## **At\_e 14**

**POLO RICETTIVO NUOVO OSPEDALE  
PIANO ATTUATIVO IN VARIANTE ALLE  
PREVISIONI DEL PIANO DEI SERVIZI DEL PGT**

Estratto cartografico Piano dei Servizi  
Elaborato PS2bis – la città dei servizi: strumenti di attuazione (ex ante)

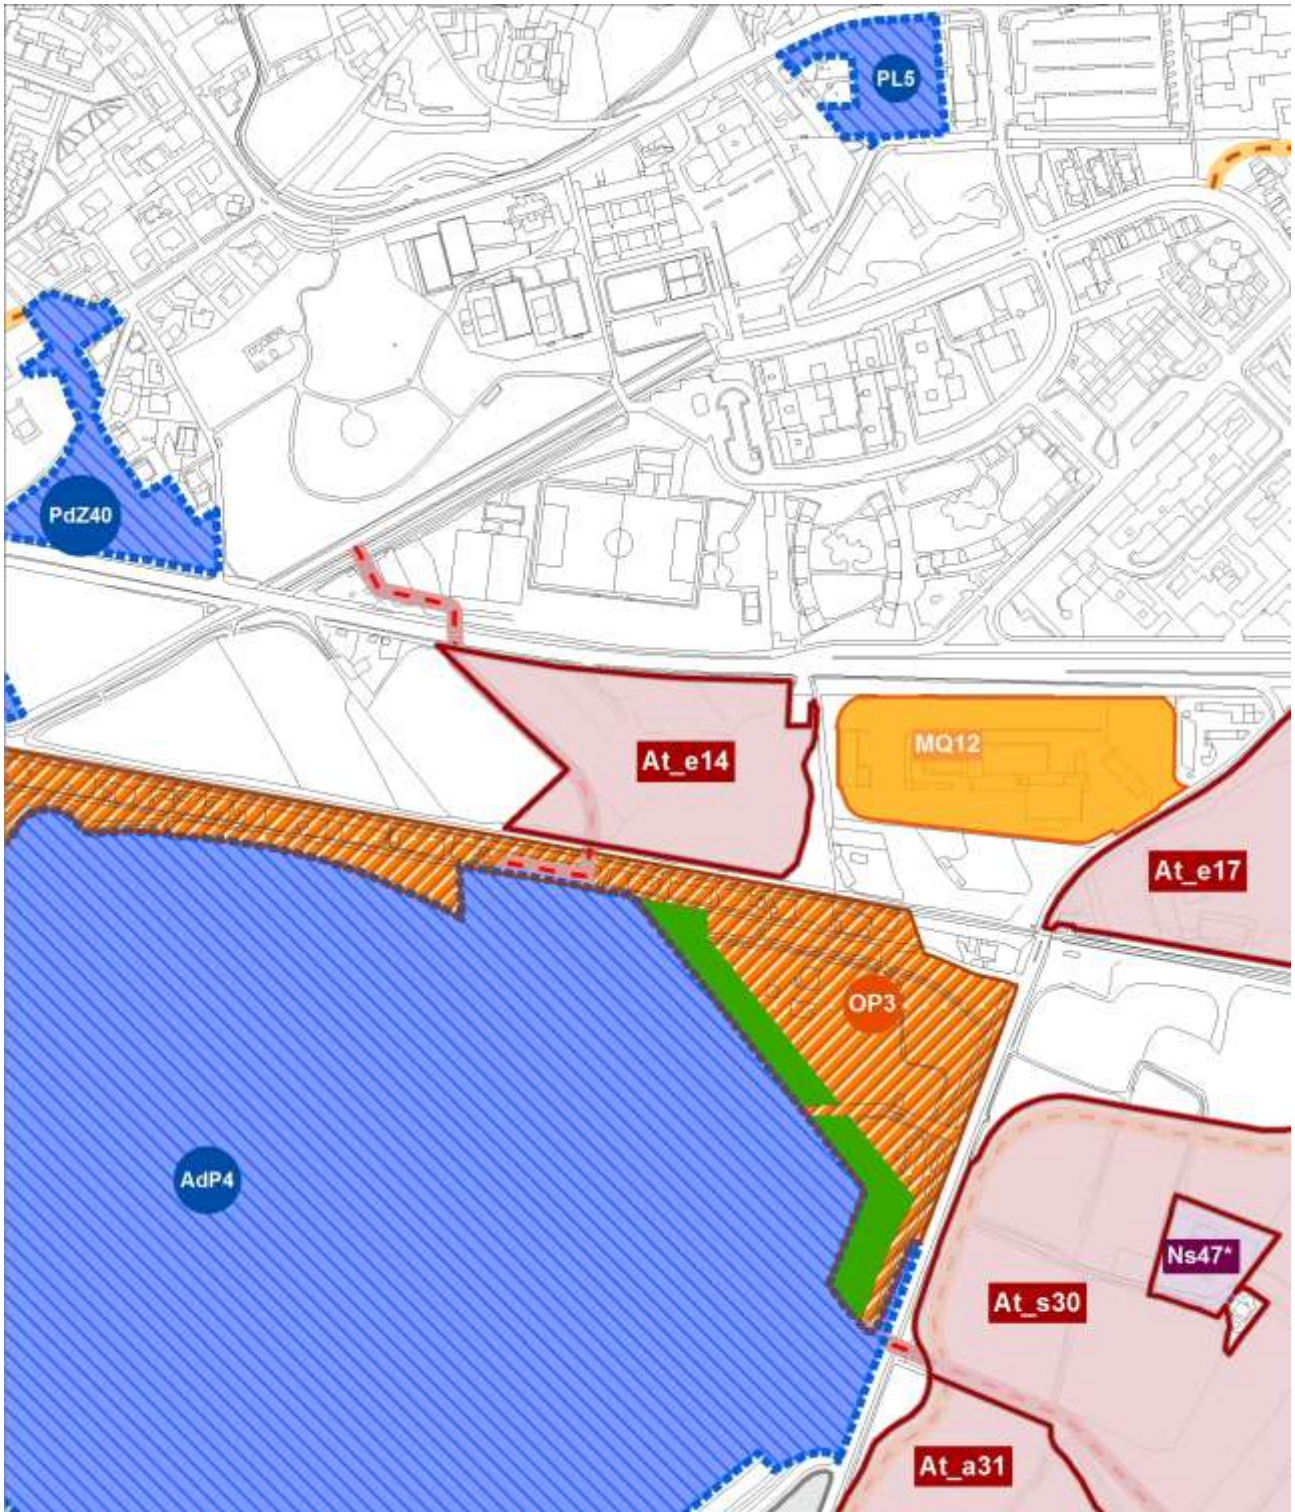
Ritenuti condivisibili i contenuti della variante, si dà mandato agli uffici per modificare ai servizi previsti a carico dell'intervento e riportati nel Catalogo dei Servizi di progetto di cui al documento "PS0b – *Apparato normativo*" nonché la modifica dell'elaborato cartografico "PS 2 bis - *la città dei servizi: strumenti di attuazione*". In particolare, le modifiche al Piano dei servizi riguardano i seguenti punti:

- o l'eliminazione del giardino urbano ad uso pubblico (V2) di relazione con la nuova stazione intermodale
- o ampliamento della superficie del parco lineare della cintura verde (V6).
